**DEMANDE DE RENSEIGNEMENTS N° 1 DE LA RÉGIE DE L'ÉNERGIE (LA RÉGIE)  
À HYDRO-QUÉBEC DANS SES FONCTIONS DE COORDONNATEUR DE LA FIABILITÉ AU QUÉBEC  
RELATIVE À LA DEMANDE D'ADOPTION DE NORMES DE FIABILITÉ  
(NORMES INT-004-3.1, INT-009-2.1, INT-010-2.1, PRC-006-3 ET VAR-001-4.2)**

**Norme PRC-006-3 – Courbe de modélisation du déclenchement en sous-fréquence des groupes (exigence D.A.4.1)**

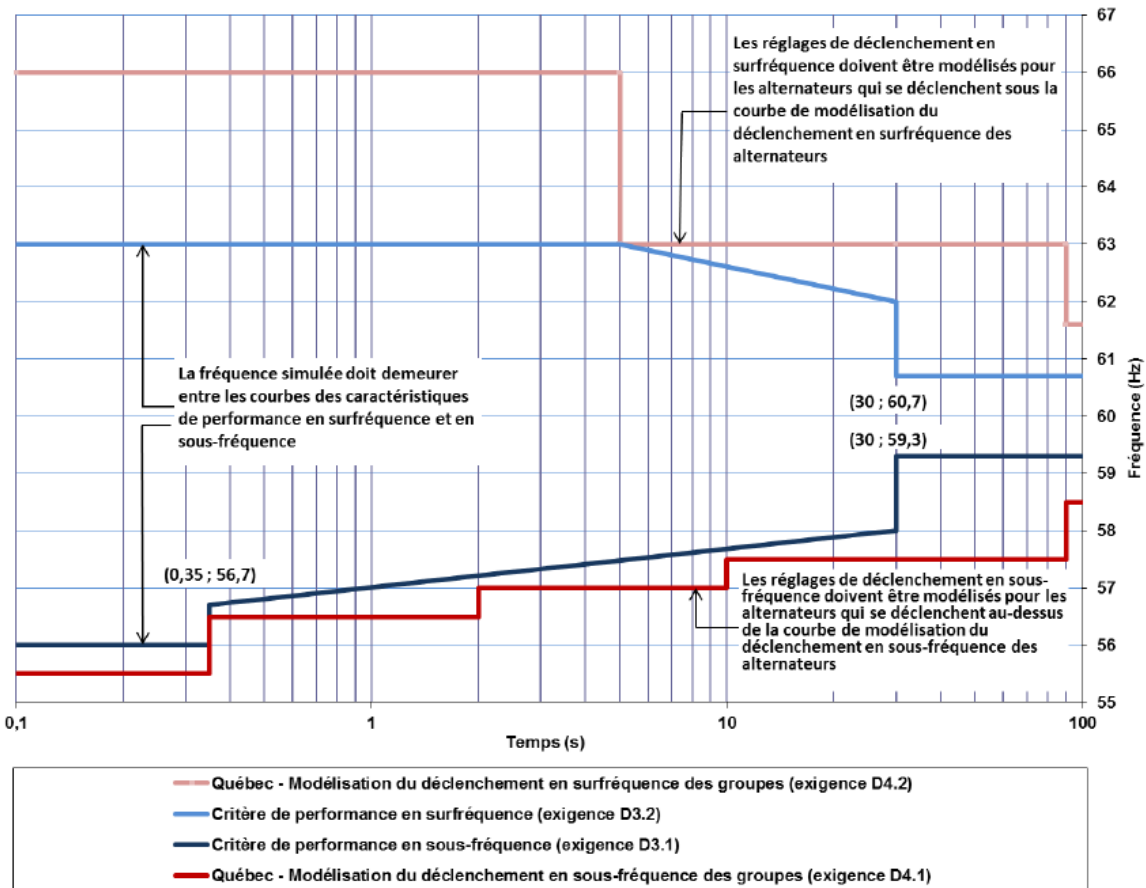
- (ii) La variante Québec de la norme PRC-006-3 remplace les exigences E3 et E4 de la norme NERC de base ainsi que les niveaux de gravité des non-conformités correspondants.

À l'annexe 1A (Québec), les courbes de modélisation et des critères de performance sont présentés :

- 5.1 Veuillez préciser si des critères de conception associés au système de délestage en sous-fréquence, relatif au seuil de perte de production à partir duquel le DSF ne doit pas délester de charge (Activation du DSF), ont été établis :
  - 5.1.1. Dans l'affirmative, veuillez fournir ces critères.
  - 5.1.2. Dans la négative, veuillez justifier l'absence de tels critères.

- 5.2 Veuillez fournir le seuil de perte de production pouvant initier l'Activation du DSF pour les conditions d'exploitation suivantes :
  - 5.2.1. la pointe hiver;
  - 5.2.2. la pointe été;
  - 5.2.3. la Condition 25% référée en (iii).
